Sag: Skærbæk skole	Sag nr. 17-041		Åboulevarden 1, 8000 Aarhus C www.friis-moltke.dk	Tlf: 72 10 00 52
Emne: Dørskema s. 2	Tegn. nr. A.X.644.s2		Hack Kampmanns Plads 1-3, 1. mf. DK 8000 Aarhus C www.taekker.dk	Tlf: 86 19 18 44
Revision: Revision iht. skyer	06.07.2020		Mindegade 13, DK 8000 Aarhus C www.mgarkitekter.dk	Tlf: 86 20 32 00
Dato: 2019.05.02	Papir: A3	Tegningsnummer: Fag Lokation A.X.14.E01 Tegningstype Løbenr./Etage

Sag: **Skærbæk skole**

Emne: Dørskema s. 4

Tegn. nr. **A.X.644.s4**

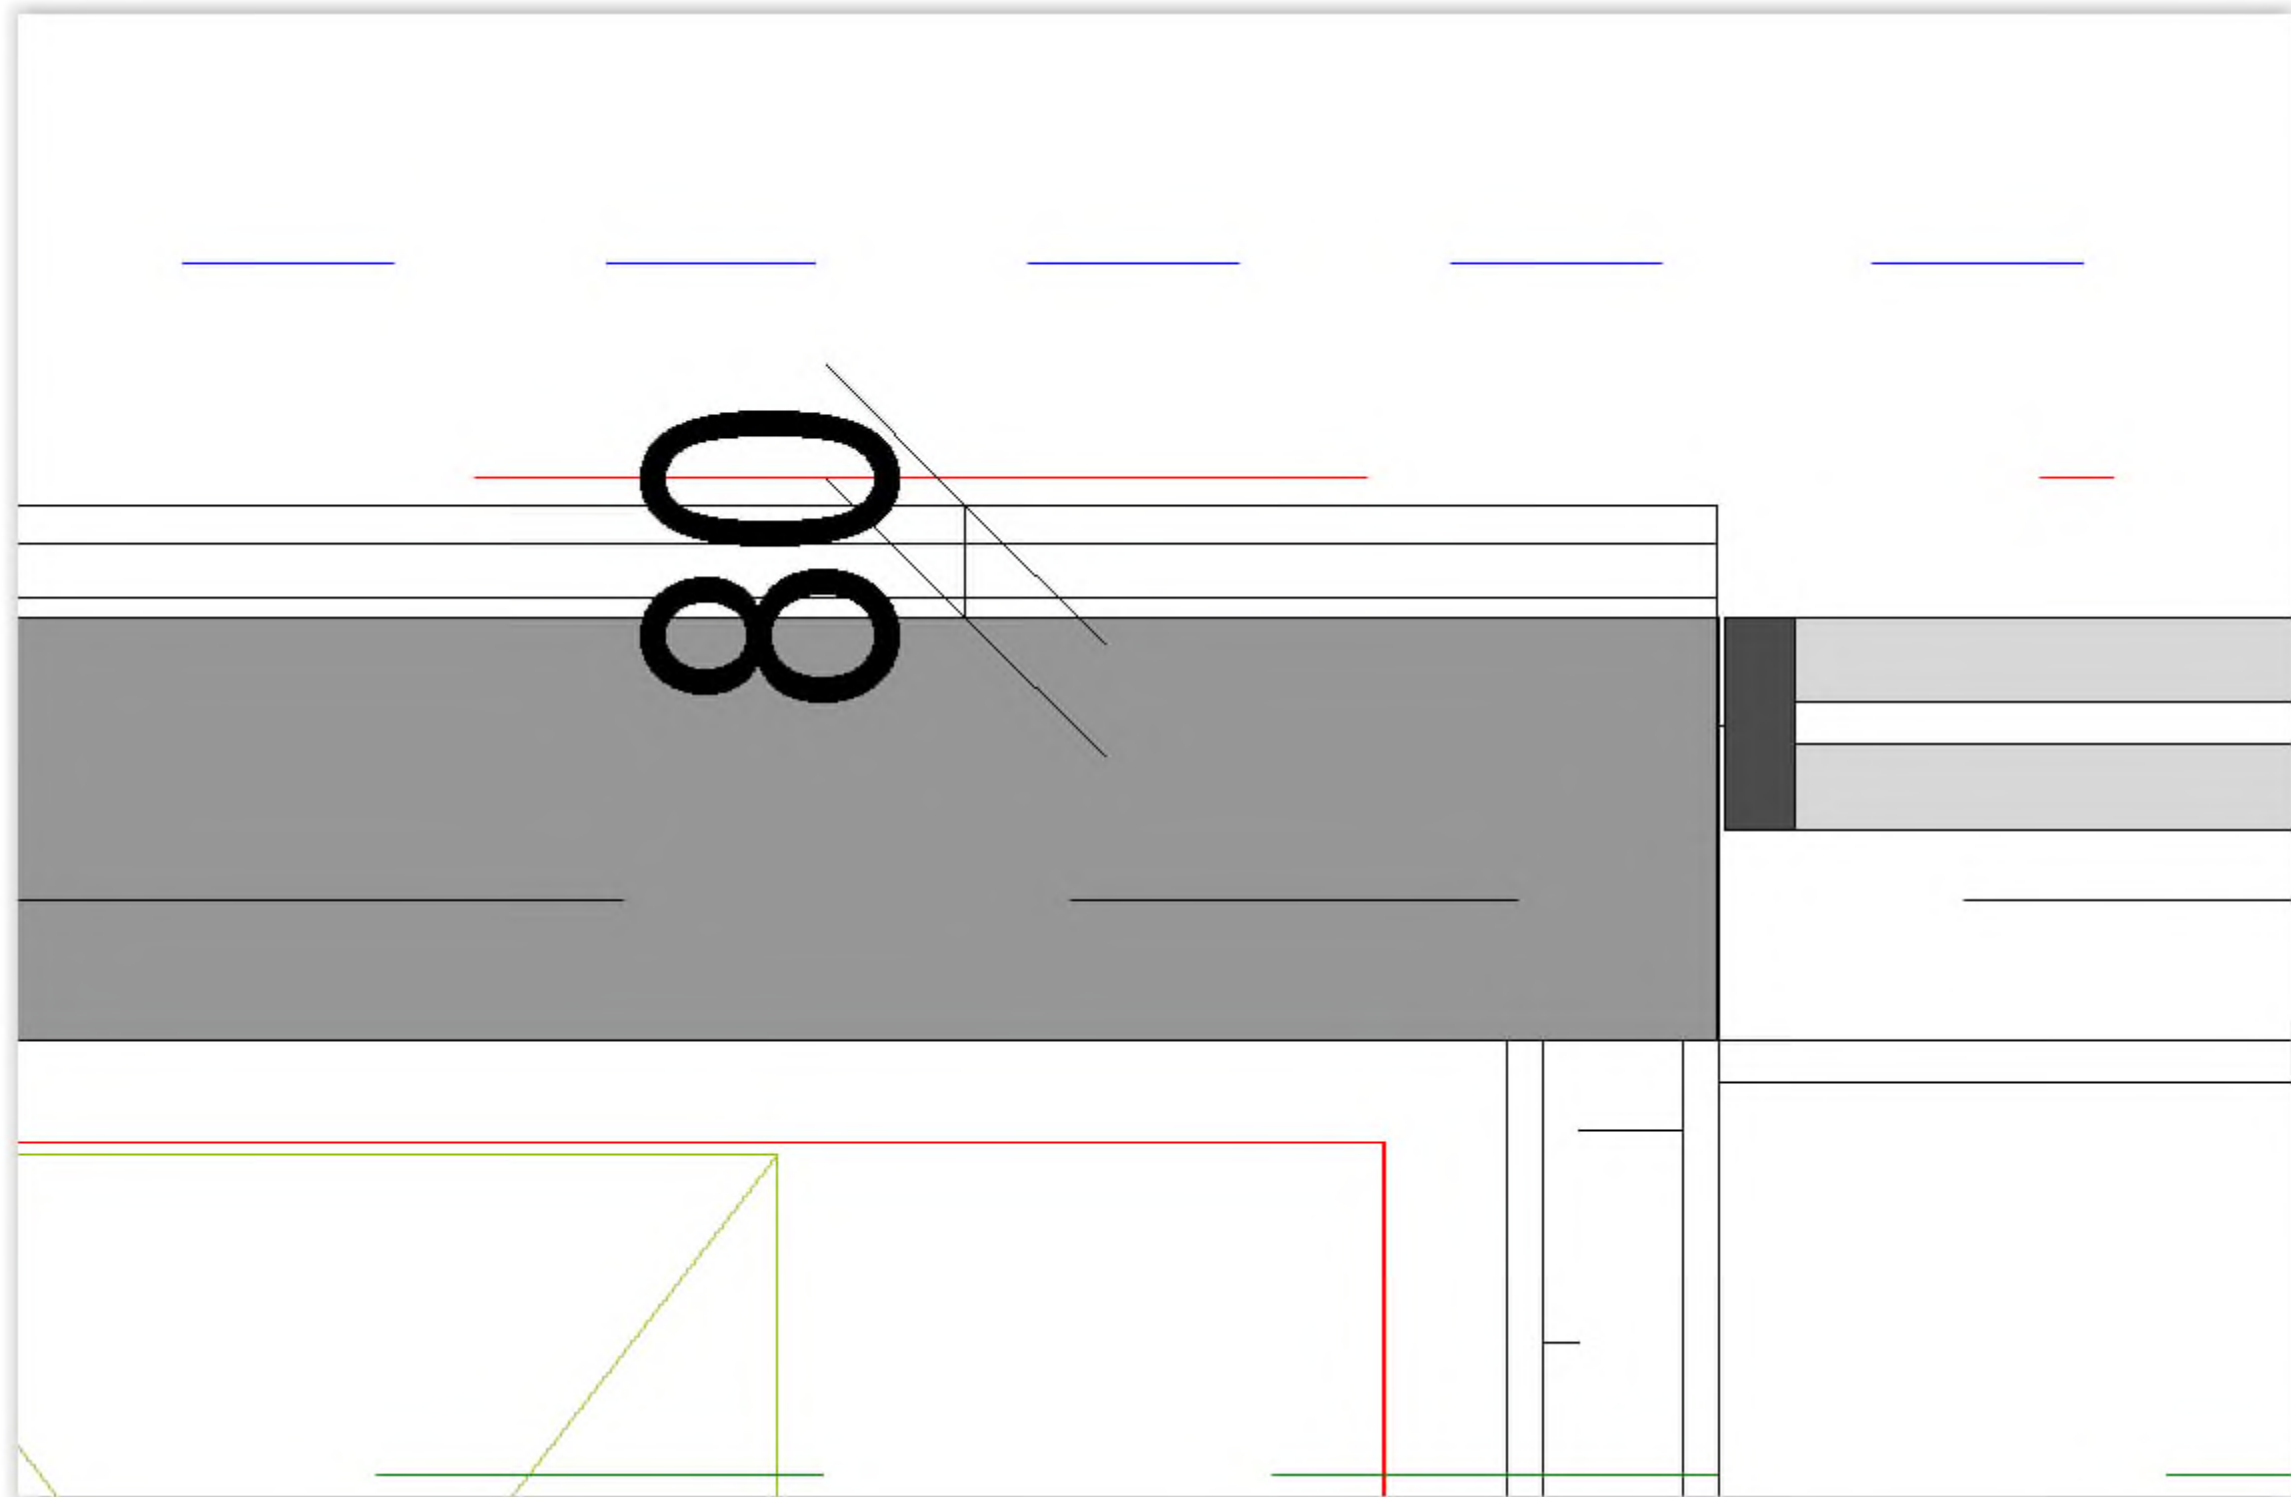
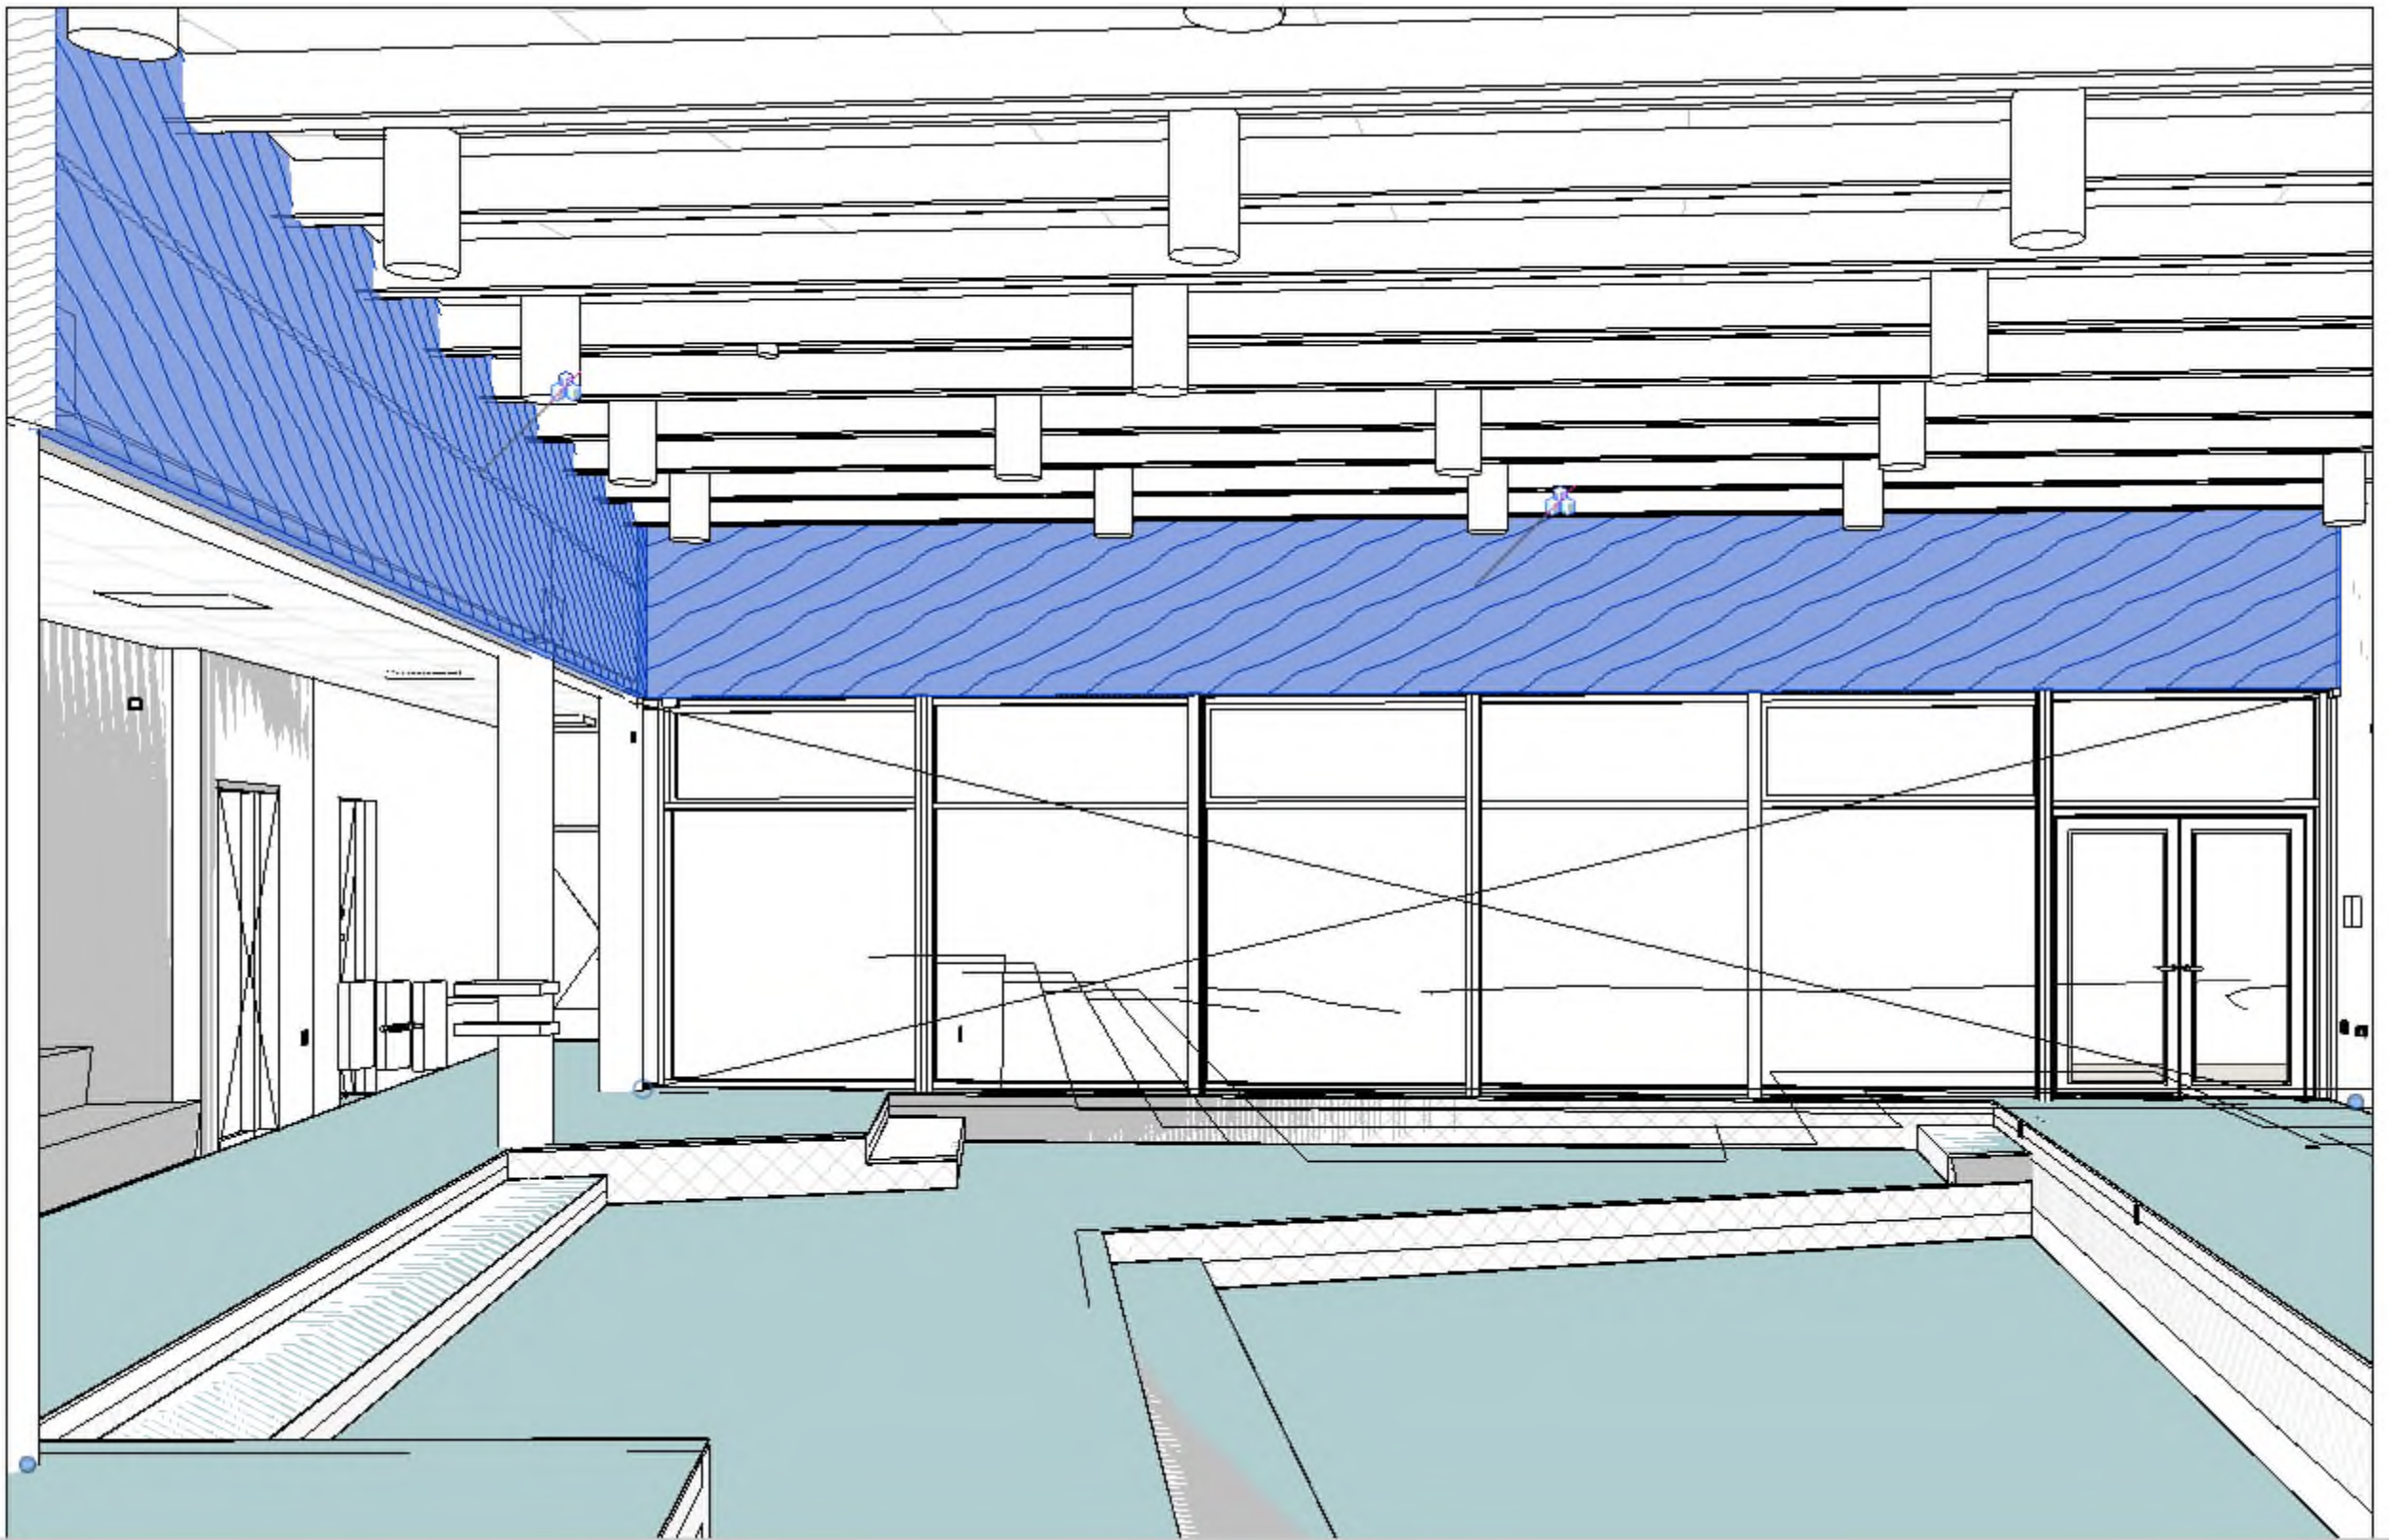
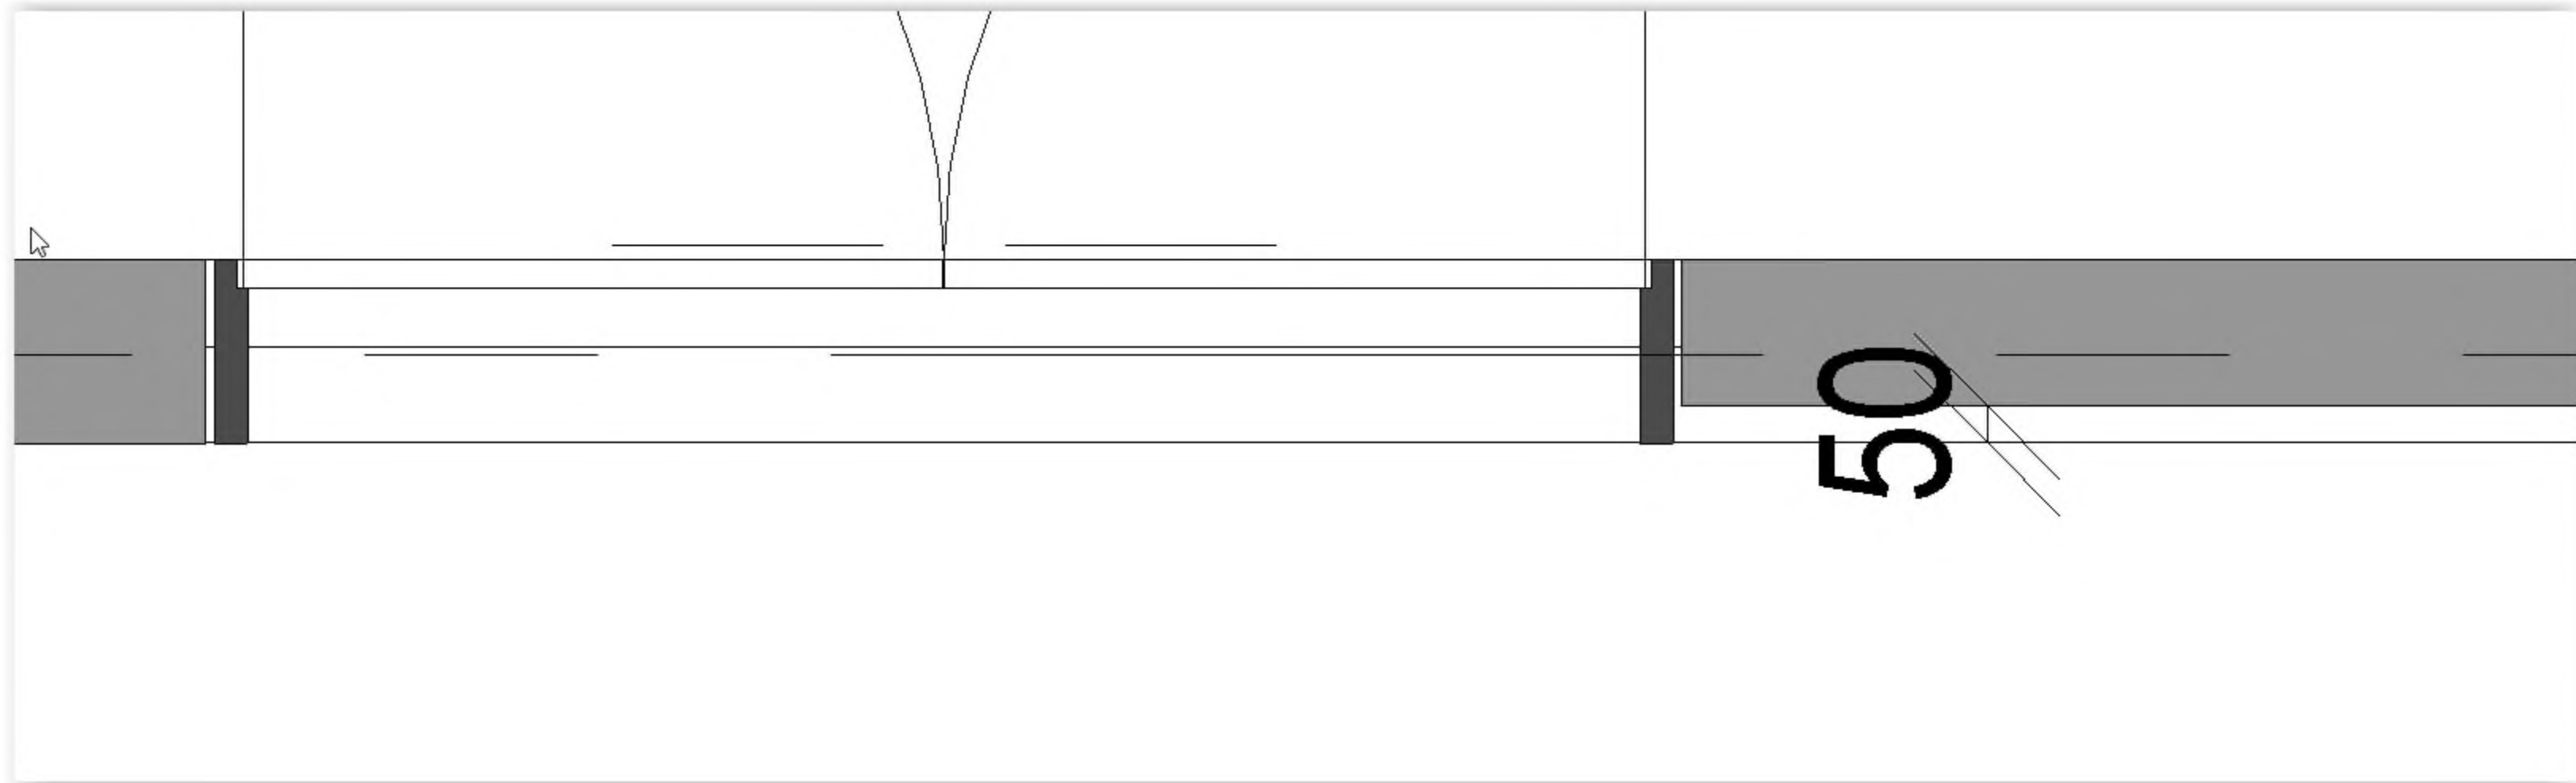
Hej Henrik

Jeg har ikke noget at tjekke tilbudslisten omkring det med træ indiv.
Men vi er enige om at der videreføres:

38x73 mm underlag på beton
Isolering ca 50 mm
Sort akustik dug
Og brædder som underbeklædning med 10 mm luft

Haster svar i det de skal med i ovnen
Kommune har tilkøbt ca 10 m2 i nicher

Hej Igen

Der er afsat 80 mm til opbygning. Den må gerne være smallere.

I nicherne ved musik er der kun en niche på 50 mm så der skal i bruge en smal forskalling eller bore direkte i beton.

Du må gerne køre med en 25 x 100 forskalling hvis man kan få en batt på 25 mm ellers bruge en 45 x 45 med en 50 mm batt.
Du bestemmer hvad der passer bedst. (se lige efter uden på pladsen at vi ikke løber hen i et vindue eller noget andet i enderne)

Som du kan se på billederne så er den glatte blå med fjer og not – Den anden er med luft for akustik.
